**Avis de la Mission Régionale d'Autorité environnementale
Nouvelle-Aquitaine
sur un projet de centrale photovoltaïque
à Ingrandes-sur-Vienne (86)**

n°MRAe 2025APNA139

dossier P-2025-18029

Localisation du projet : Commune d'Ingrandes-sur-Vienne (86)
Maître d'ouvrage : Société TSE
Avis émis à la demande de l'Autorité décisionnaire : Préfet de la Vienne
En date du : 13 juin 2025
Dans le cadre de la procédure d'autorisation : Permis de construire
L'Agence régionale de santé et le Préfet de département au titre de ses attributions dans le domaine de l'environnement ayant été consultés.

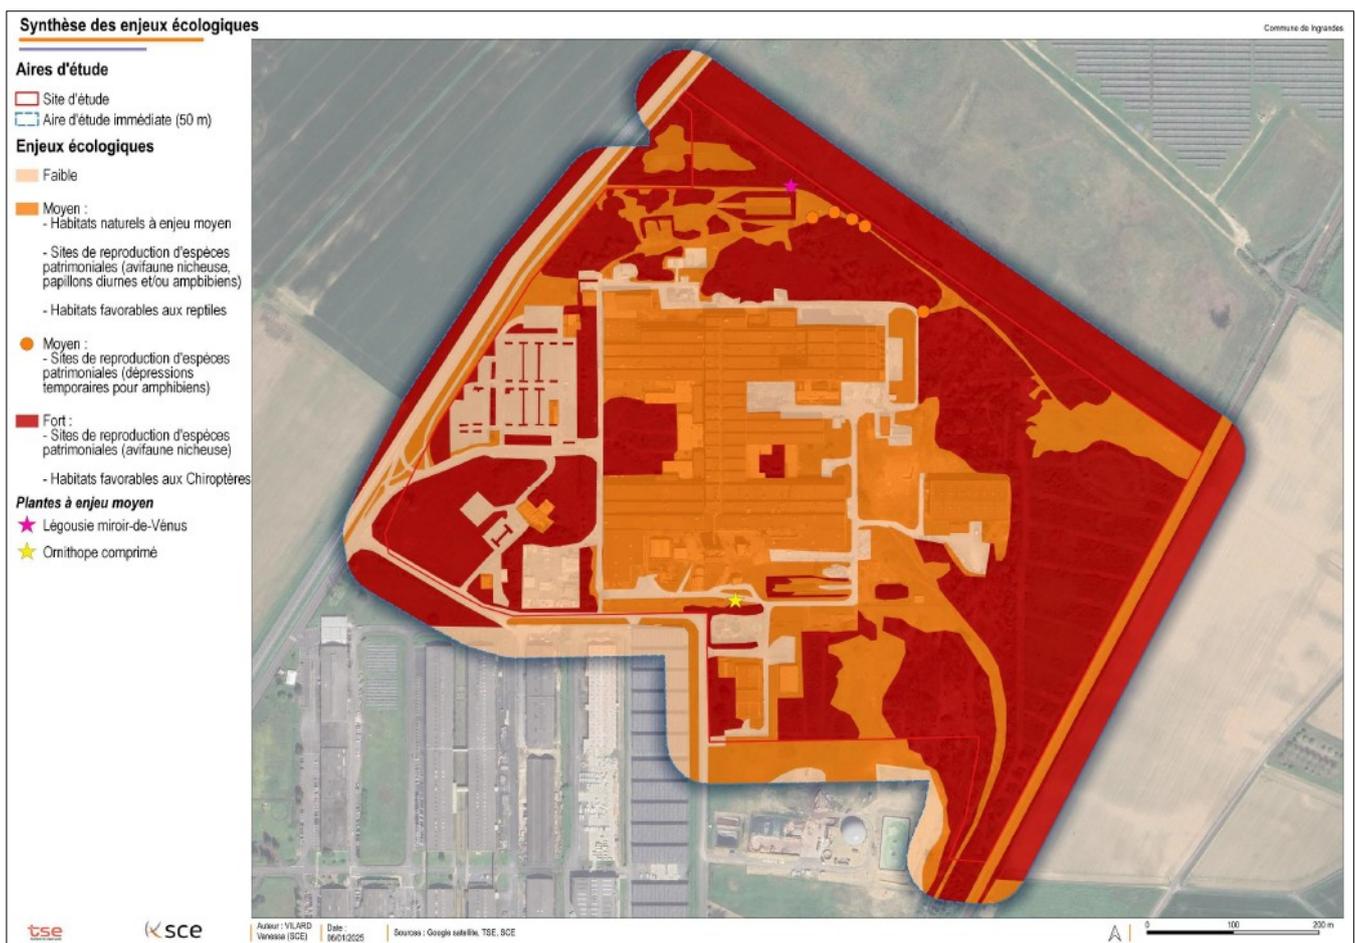
La commune d'Ingrandes est par ailleurs :

- couverte par le Plan de Prévention du Risque inondation (PPRi) *Vienne Aval*, toutefois la zone d'étude n'est pas directement concernée par la zone rouge du PPRi,
- classée à risque de feu de forêt par la présence des forêts de la Guerche et de la Groie. Les massifs boisés à risque de feu ne sont pas situés à proximité immédiate du projet, cependant la présence de quelques zones boisées n'écarte pas le risque de feu de forêt.
